改善箇所説明図

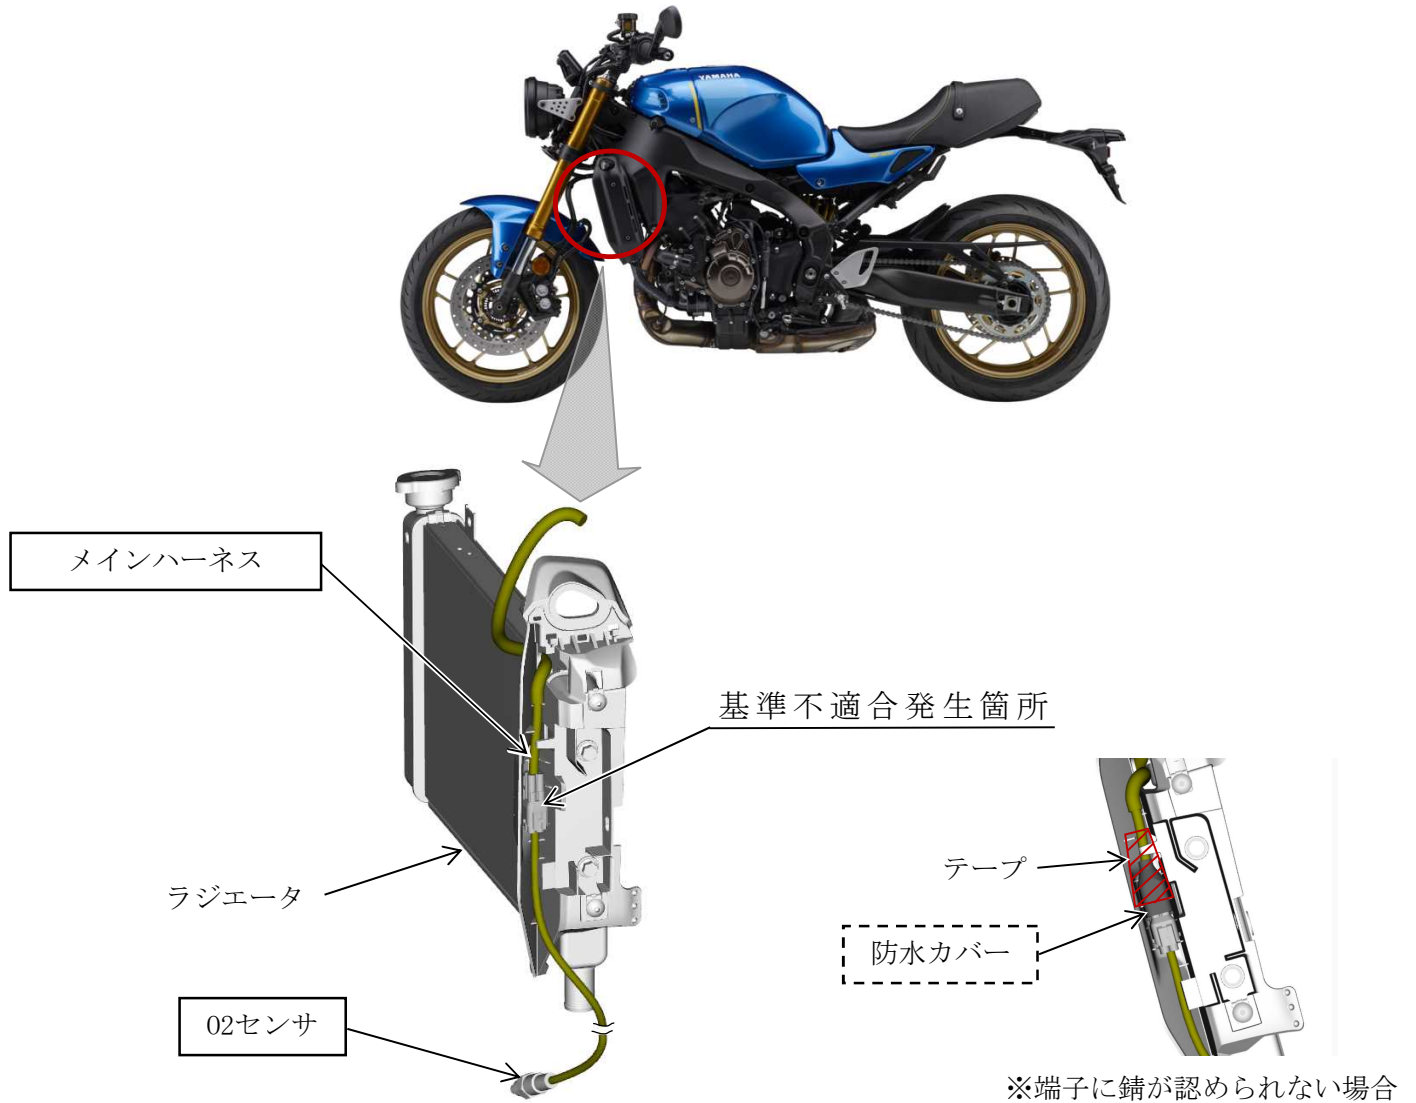
メインハーネスにおいて、O2センサーの配線に接続するコネクタの防水構造が不適切なため、雨天走行等でコネクタに溜まった水が、原動機を停止した際などO2センサーが冷えることにより、当該コネクタ内部に吸い込まれ、端子が短絡することがある。そのため、エンジン警告灯が点灯し、そのまま使用を続けると、排出ガスが基準値を満足しなくなるおそれがある。

改善の内容：全車両、メインハーネスとO2センサーのコネクタ内の端子を点検し、鍍金が認められないものは、防水カバーを取付けてテープで固定する。鍍金が認められるものは、メインハーネスを対策品と交換するとともにO2センサーを新品と交換する。

注：  は点検後端子に鍍金が認められない場合、追加する部品を示す。

は点検後端子に鍍金が認められる場合、交換する部品を示す。
